## **PARECER TÉCNICO PARA REFORMA**

### **Reforma posto de saúde da localidade do Loreto**

**RRT Nº14684521**

03

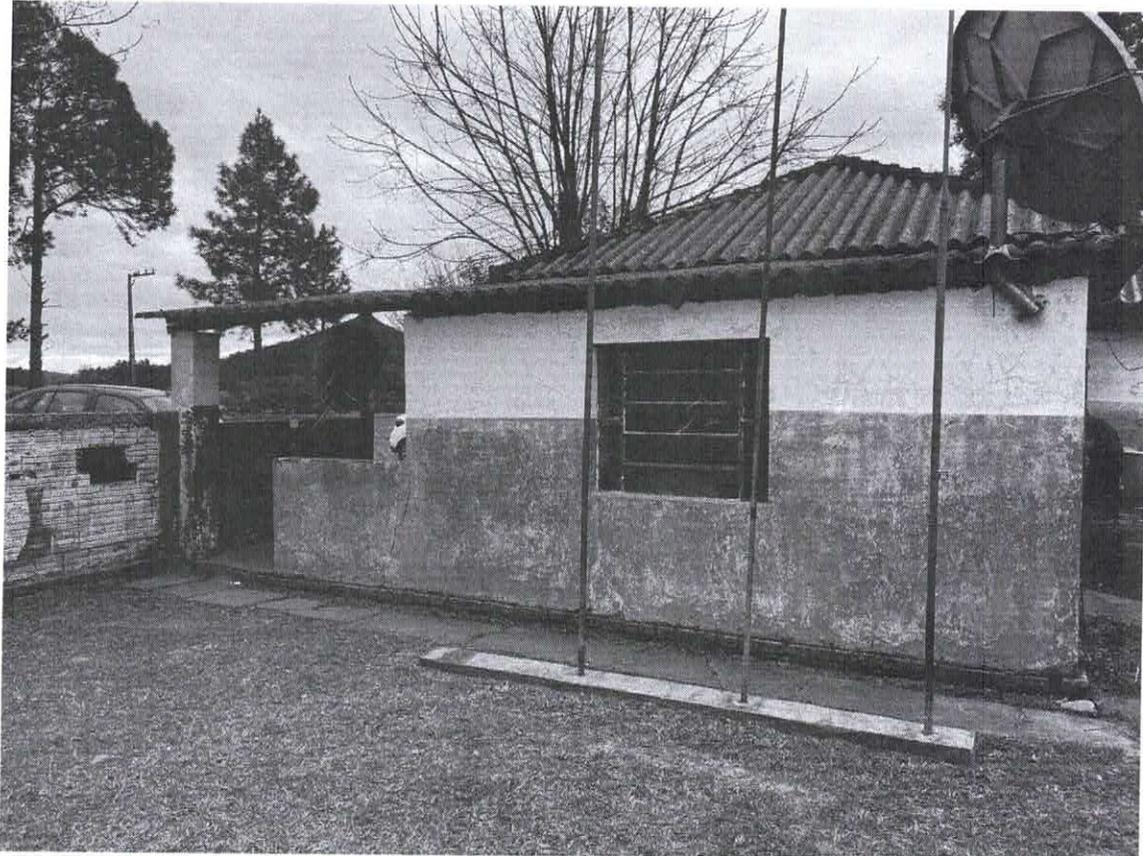
- 3.1. Verificou-se que a edificação se encontra em boas condições do ponto de vista estrutural, não apresenta visualmente patologias que possam comprometer a edificação, recomenda-se a correção das trincas existentes com massa tapa tudo ou similar, fazer a raspagem e prolongar a profundidade da fenda com ferramenta adequada para o serviço e após lavar a abertura retirando todo o particulado, para após aplicar o produto. Em rachaduras onde não foi visualizado no momento da vistoria e que no momento da reforma apareçam deve-se contatar com o responsável técnico da prefeitura para a correta orientação de como deve-se proceder. (foto 03)

07

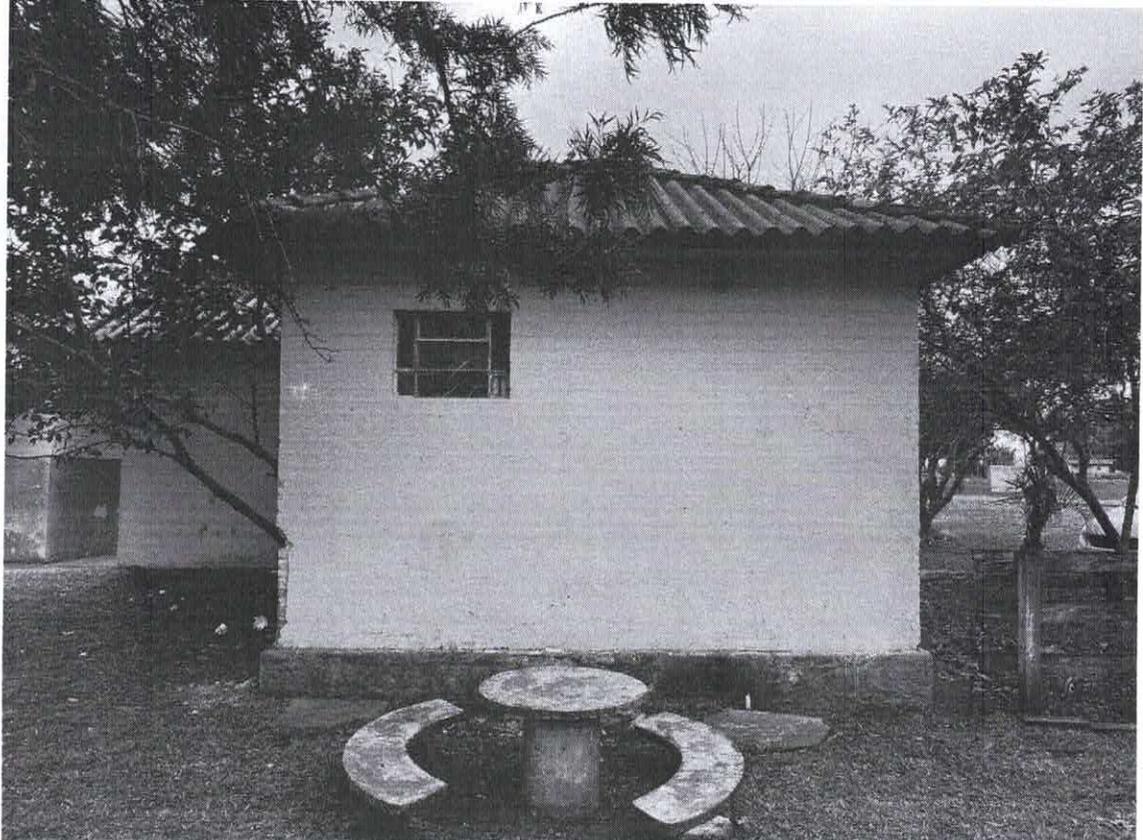
- 3.2. Apresenta infiltrações na alvenaria, provenientes de umidade de encanamentos e tubulações hidráulicas e da entrada de água das fissuras e rachaduras e no próprio substrato, no qual a proteção da pintura não exerce mais a proteção adequada. (foto 07)

09

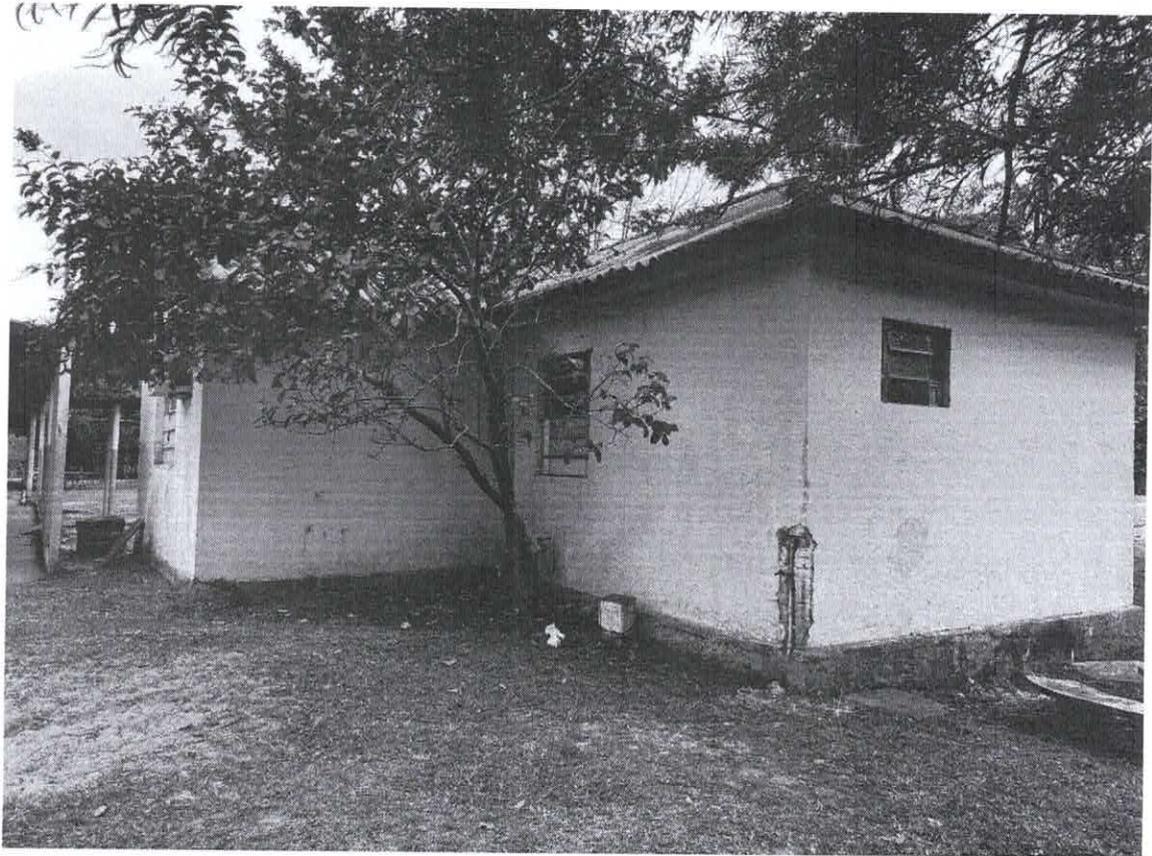
- 3.5. É possível identificar na quina de encontro de duas paredes externas que foi adicionado tubulação para instalação de uma torneira, e não foi feito o acabamento de emboço e reboco para o arremate, recomenda-se a correção com argamassa no traço recomendado por norma. (foto 09 e 10)
